Anlage A

Drucksachen-Nr.: 68/2024

Bebauungsplan F 16A „Reichenbachweg/ Am Ellerhang“

- I. Anregungen der Öffentlichkeit gemäß § 3 (2) BauGB i.V.m. § 4a (3) BauGB
- II. Anregungen der Behörden und sonstigen Träger öffentlicher Belange gemäß § 4 (2) BauGB i.V.m. § 4a (3) BauGB
- III. Sonstige Änderungen und Ergänzungen
- IV. Behörden und sonstigen Träger öffentlicher Belange gemäß § 4 (2) BauGB i.V.m. § 4a (3) BauGB ohne Anregungen

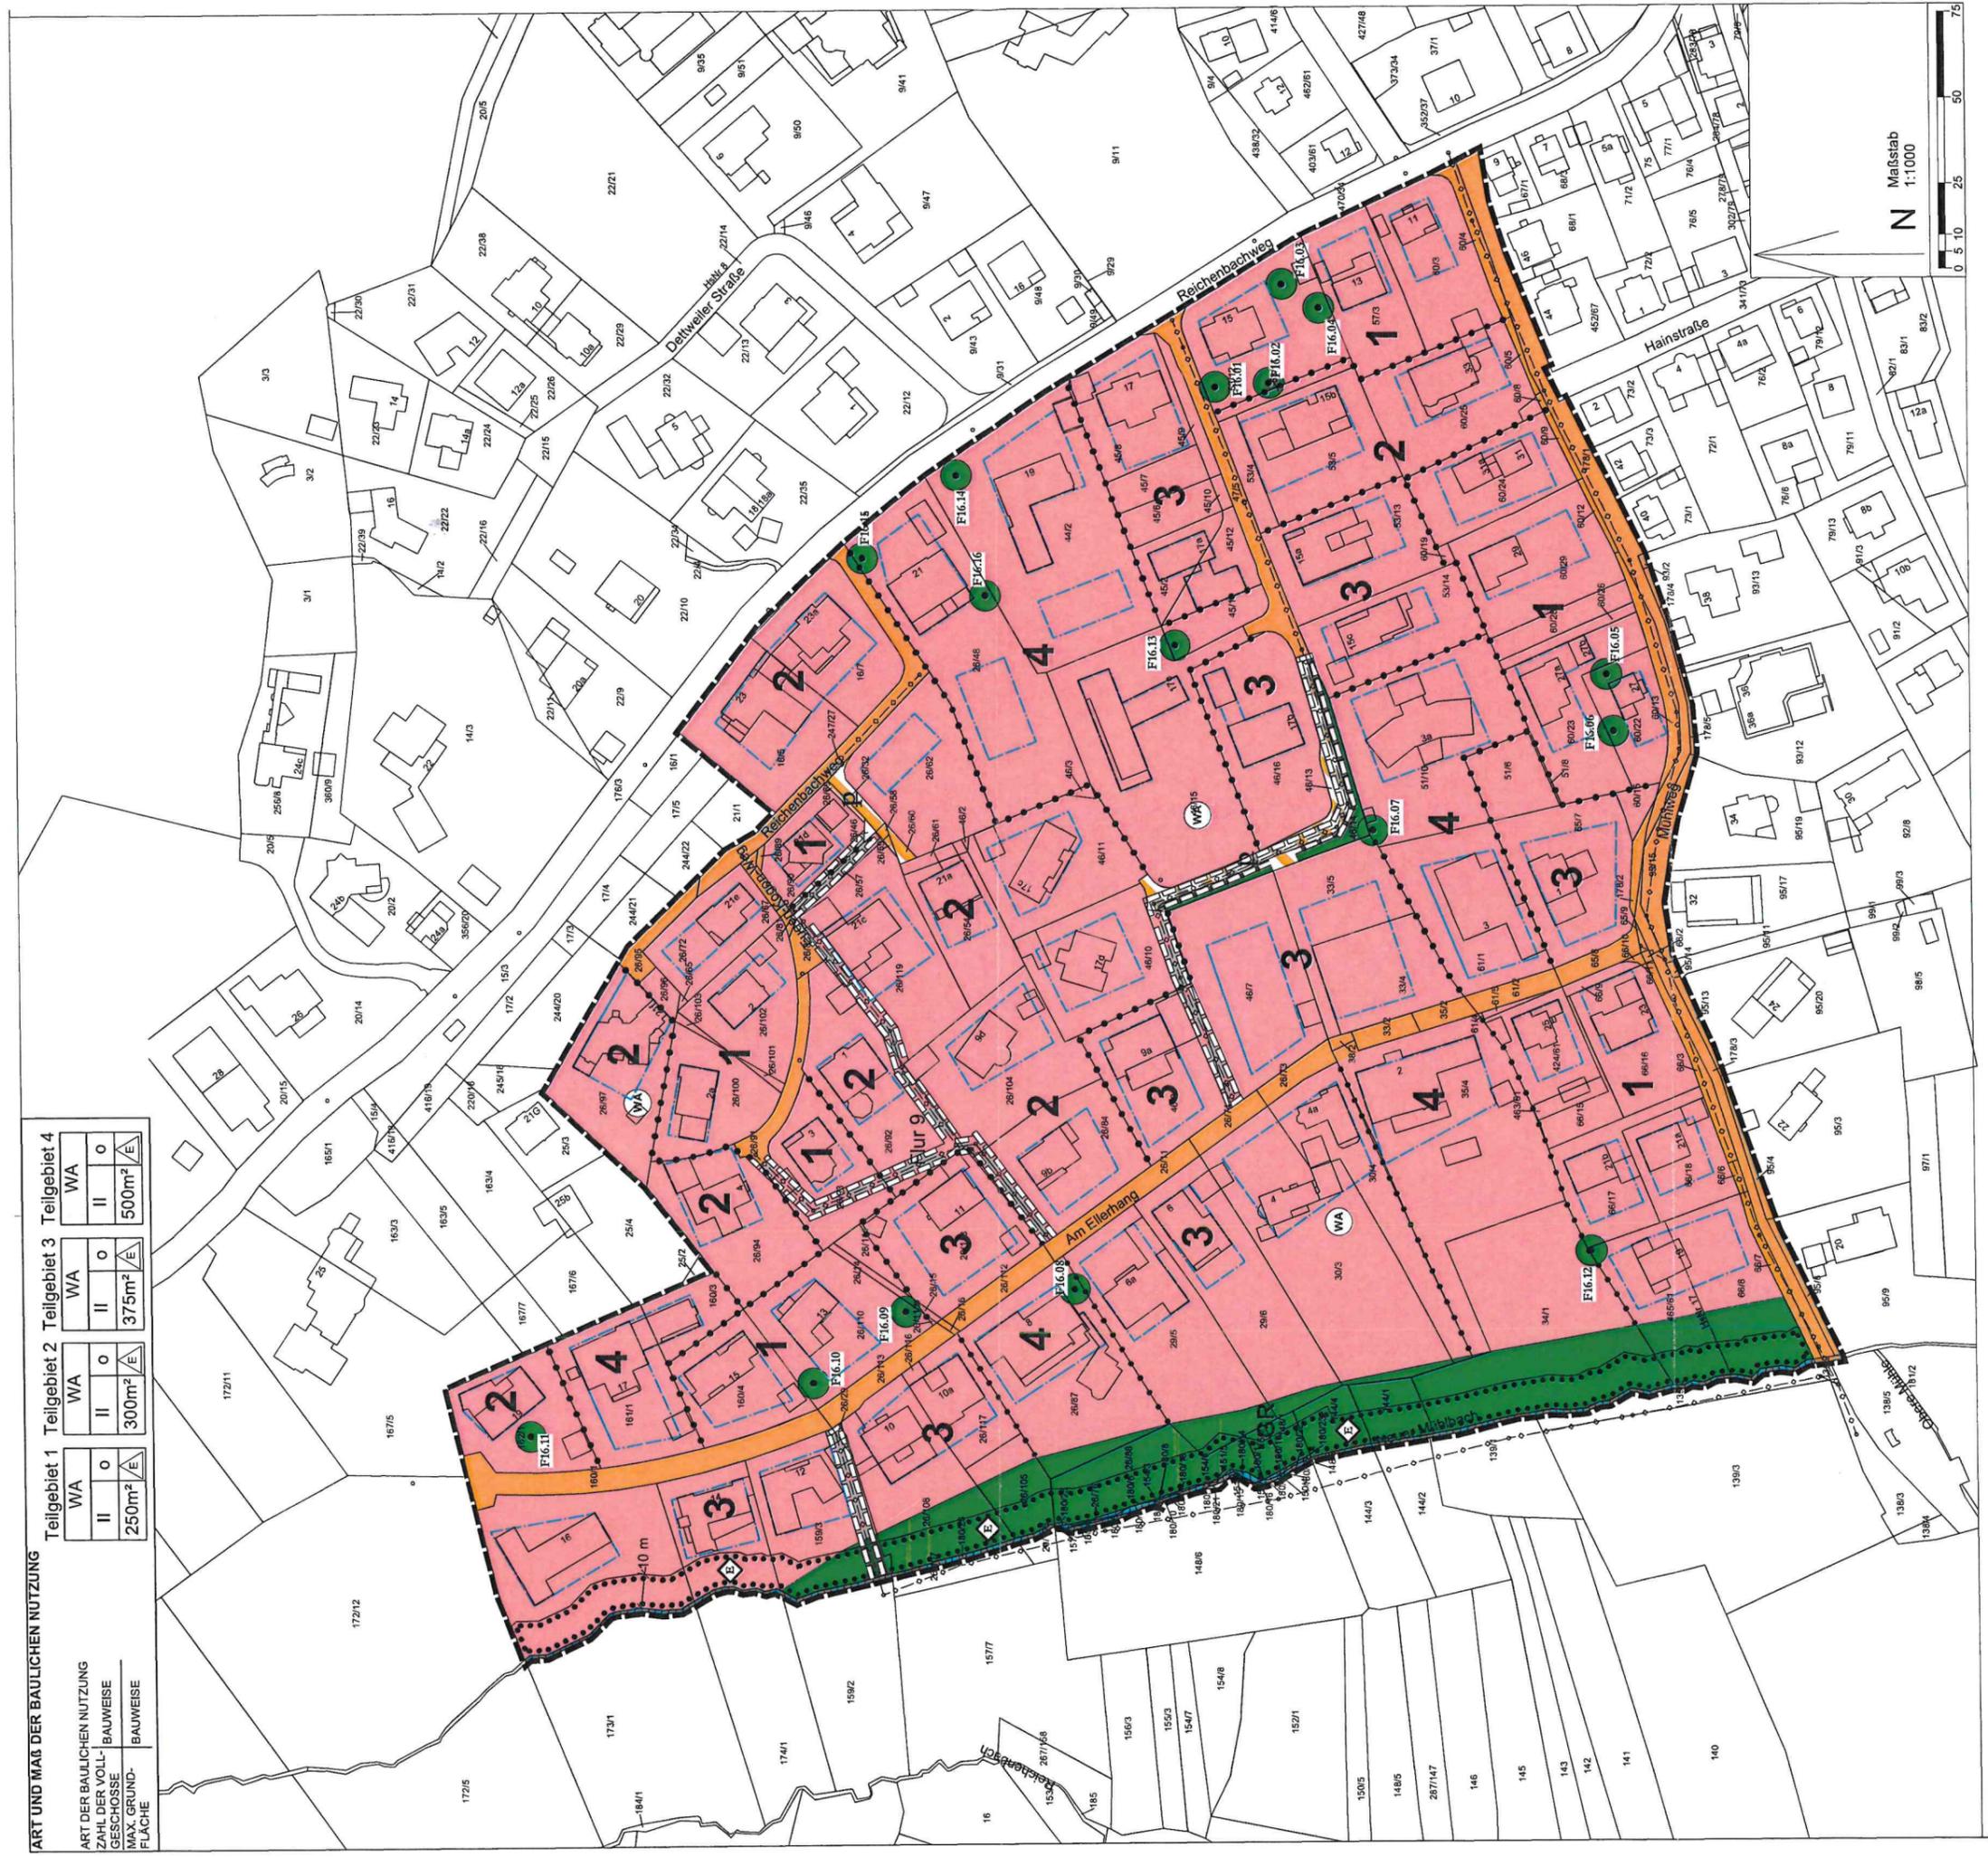
- Verringerung der Baufenster dort, wo sich direkt Bäume zum Erhalt befinden, um deren Erhalt auch zu gewährleisten.
- Ökologische Baubegleitung zum Schutz der Bäume vor dem Beginn der Bauphase gemäß DIN 18920.
- Aufnahme der dringenden Empfehlung in den Textteil, Zisternenwasser nicht nur zur Gartenbewässerung zu nutzen, sondern auch als Brauchwasser in Gebäuden für die Toilettenspülung und die Nutzung der Waschmaschine.

Die Überprüfung der Baufenster und der zum Erhalt festgesetzten Bäume ergab, dass auf Grund einer bestehenden Baugenehmigung (der Bau wurde auch bereits ausgeführt) das Baufenster auf dem Grundstück Mühlweg 19 nicht verkleinert werden kann. Da es sich bei dem Baum F 16.11 um einen Ahorn handelt, ist nach Rücksprache mit dem Fachdienst 67 nicht mit Problemen für den Baum zu rechnen.

Da das Grundstück Mühlweg 27 verhältnismäßig klein ist und der Baum F 16.06 sehr ungünstig steht, das Baufenster auf Grund der geringen Größe des Grundstückes nicht verkleinert werden kann, da sonst keinerlei Entwicklungsmöglichkeiten für das Grundstück bestehen, wird die Esskastanie nicht mehr zum Erhalt festgesetzt. Bei dem Baum F 16.05 handelt es sich um eine Säuleneiche, auch hier ist nicht mit Problemen für den Baum zurechnen.

Die Baufenster auf den Grundstücken Am Ellerhang 13, Reichenbachweg 15 und Reichenbachweg 21 werden zu Gunsten der Bäume verkleinert.

Beim festgesetzten Baum F 16.07 handelt es sich um einen Feldahorn, daher ist aufgrund des Bestandes des Gebäudes ebenfalls nicht mit Problemen für den Baum zu rechnen.

Der Standort des Baumes F 16.15 wurde nochmals überprüft und im Plan korrigiert. Auch hier sollte es nicht zu Problemen im Zuge etwaiger Baumaßnahmen kommen.

Weiter wurde geprüft, ob es zusammenhängende Grünstrukturen gibt, die zwar nicht zum Erhalt fest gesetzt sind, aber durch eine Baufensterveränderung dennoch im Fortbestand unterstützt werden können. So wurde die Baufenster auf den Grundstücken Am Ellerhang 17, 9a, 9b und 9d leicht angepasst.

Luftbild 2003

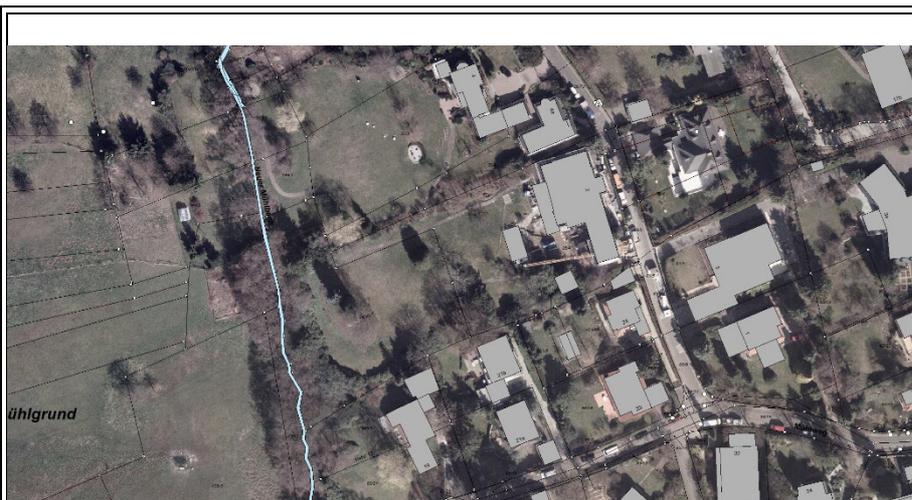
Die Rücknahme von ca. 6.500 m² festgesetzter Grünfläche (im Vergleich zur letzten Planoffenlage) zugunsten des Allgemeinen Wohngebietes kann nicht nachvollzogen werden, besonders, da in den von der Änderung betroffenen Bereichen keine weiteren Baufenster ausgewiesen wurden. Eine Erläuterung, weshalb diese Umplanung erfolgte, ist den Unterlagen nicht zu entnehmen. Dieser Bereich ist bis dato dem Außenbereich zuzuordnen. Auf die Abarbeitung der Eingriffsregelung sowie die Vorlage eines artenschutzrechtlichen Fachbeitrags konnte im vorgehenden Aufstellungsverfahren nur verzichtet werden, weil der gesamte Bereich als Grünfläche mit Durchgrünungsregelungen sowie einem Ausschluss von baulichen Anlagen festgesetzt werden sollte. Da dies in der nun vorliegenden Offenlage nicht mehr der Fall ist, sondern der Bereich dem allgemeinen Wohngebiet zugeordnet wird, sind die zuvor genannten Unterlagen dringend nachzureichen.

Die Reduzierung der festgesetzten Grünfläche westlich der Straße „Am Ellerhang“ hat in Absprache mit dem Gutachter und der Unteren Naturschutzbehörde stattgefunden. Da dieser Bereich auf Grund der ökologischen Linie des Neuen Mühlbachs/ Höhenbaches heute schon zum Innenbereich zu zählen ist und lediglich eine typische Hausgartennutzung zulässig ist (es wird keine überbaubare Fläche ausgewiesen) entfällt aus Sicht der Planer die Notwendigkeit einer Eingriffs- Ausgleichsbilanzierung, da keine weitere größere Versiegelung zulässig ist. Auch die Notwendigkeit einer artenschutzrechtlichen Potenzialanalyse entfällt, da kein Eingriff in die bestehenden Gärten geplant ist. In den beiden folgenden Luftbildern erkennt man, dass die Gartennutzung bereits seit 2003 besteht, es ist davon auszugehen, dass der Beginn der Nutzung noch vor diesem Zeitpunkt liegt. Auch aus diesem Grund sind aus Sicht der Planer keine weitere Schritte zu unternehmen.
